PROCES-VERBAL DE SYNTHESE

L'enquête publique conjointe pour la modification du PLUi du confolentais (modifications n° 2 et 5 et déclaration de projet n°1) s'est déroulée du 8 septembre 2025 à 9h00 au 8 octobre 2025 à 17h00.

2.3 Réponses de la collectivité et prise en compte potentielle dans le dossier approuvé

OAP n°3, schéma de principe initial avant modification

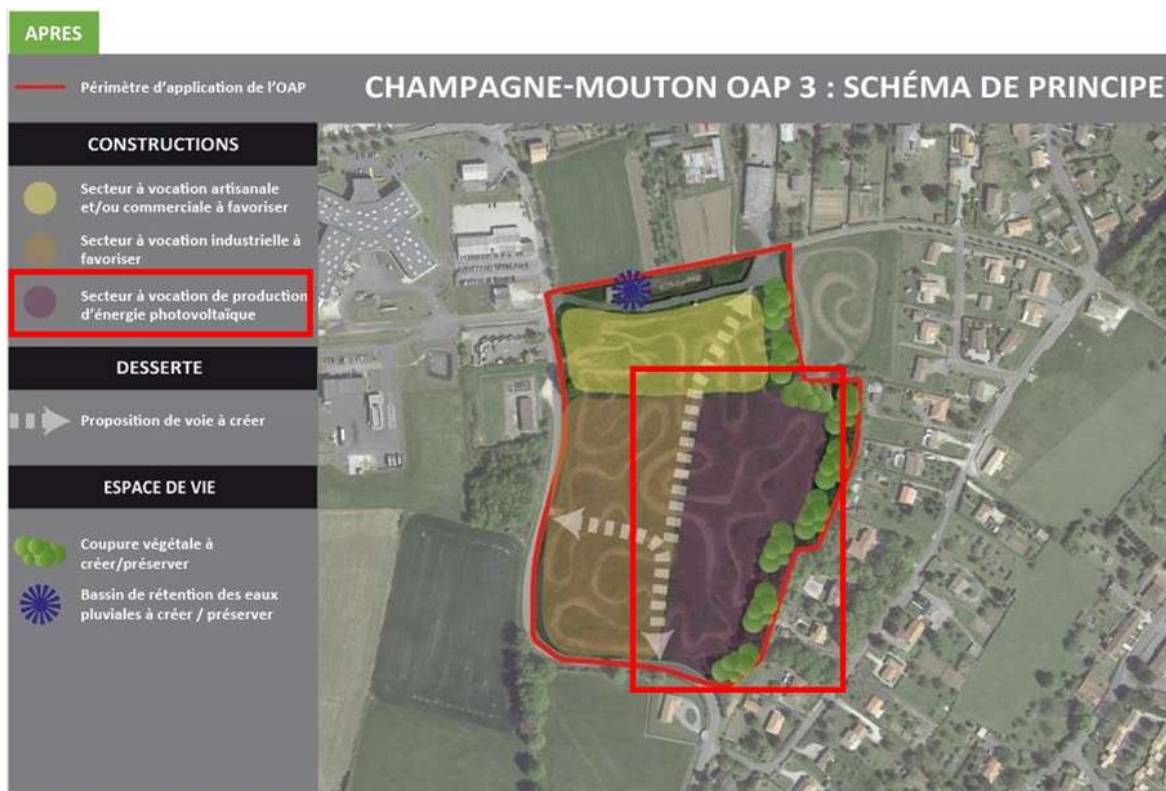
La lecture des documents appelle de ma part les remarques suivantes. Dans quelle mesure les remarques formulées par la MRAe sont-elles prises en compte par la collectivité ?

Nuisance visuelle : Le point évoque les riverains habitants rue de Ruffec et au sud de la parcelle. Cette remarque reprend intégralement celle faite par la MRAe (cf. §2.1)

La biodiversité : les remarques faites par l'association sont issues de l'évaluation environnementale et des remarques formulées par la MRAe (cf. §2.1),

Pour rappel la Déclaration de projet vise à évaluer la modification du PLUi et non pas l'évaluation du projet de centrale photovoltaïque en tant que telle. **Le site retenu était déjà identifié dans le PLUi comme un secteur à vocation industrielle (OAP n°3 « Bourg 1AUX – Sectorielle économique »),** destiné à accueillir des activités industrielles, à vocation artisanale et/ou commerciales qui auraient alors été potentiellement plus impactantes pour le voisinage.

Or, aucun projet industriel n'a vu le jour sur ce secteur, notamment celui de Grange-Gagnard, prévu pour la réalisation de l'OAP 3. **Dans ce contexte, il apparaît pertinent d'accompagner une reconversion partielle du site vers une vocation de production d'énergie,** pour lui offrir une nouvelle destination. **Ce choix permet également d'éviter l'implantation d'un tel projet sur des espaces agricoles ou naturels non identifiés à ce jour comme secteur de projet,** en privilégiant une continuité avec les zones déjà urbanisées.

Le changement de destination de ce site doit permettre une limitation des nuisances pour les riverains. En effet, les impacts en termes de nuisances paysagères, sonores ou encore en termes de dévaluation de la valeur immobilière des propriétés voisines sont a priori moindres que celles qu'aurait générées un aménagement industriel classique, que ce soit en fonctionnement ou durant la phase de travaux. **Les constructions prévues dans le cadre d'un secteur industriel auraient impliqué des bâtiments de plus grande volumétrie, des flux logistiques, et des nuisances sonores plus marquées.** À l'inverse, le projet photovoltaïque, par sa nature et la présence d'une frange boisée à l'est, **joue un rôle de tampon entre les zones résidentielles et les activités industrielles toujours envisagées à l'ouest du site.**

Pour renforcer cette atténuation des impacts, **l'OAP intègre des orientations visant à créer ou préserver des coupures végétales**. De plus, une orientation visant à la préservation du roncier existant pourra être intégrée dans l'OAP.

De même, **une orientation relative à la renaturation du site en fin d'exploitation pourra être introduite**, garantissant ainsi une réversibilité partielle de l'aménagement, sans que cela n'ait a priori d'effet direct sur les autorisations d'urbanisme. **La procédure n'exclut pas non plus l'utilisation de trackers solaires**. Elle laisse la liberté au porteur de projet d'employer la technologie la plus adaptée au site.
